改善箇所説明図②

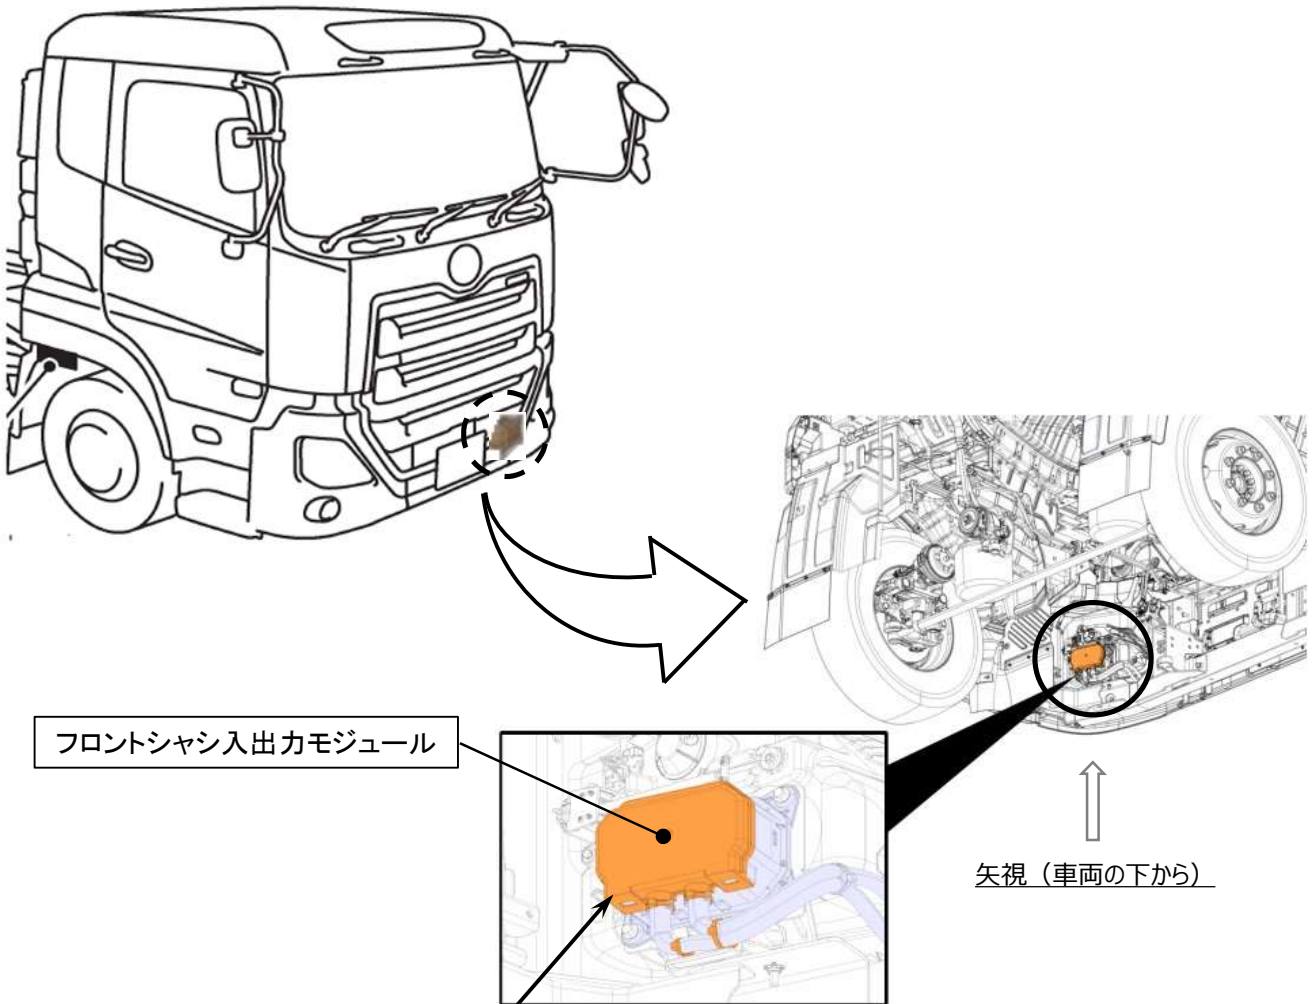
基準不適合発生箇所

前照灯の自動点灯機能において、フロントシャシ入出力モジュールのプログラム設定が不適切なため、IG電源オン時に当該モジュール内の処理状況によってはメモリ容量が不足することがある。そのため、自動点灯・消灯機能が非常用モードになり照度に関係なくすれ違い用前照灯が常時点灯状態となるため、すれ違い用前照灯の自動点灯及び消灯に関する要件に適合しなくなるおそれがある。

改善措置の内容

全車両、メモリ容量の使用領域を増やすためにフロントシャシ入出力モジュールのプログラムを対策プログラムに書き換える。
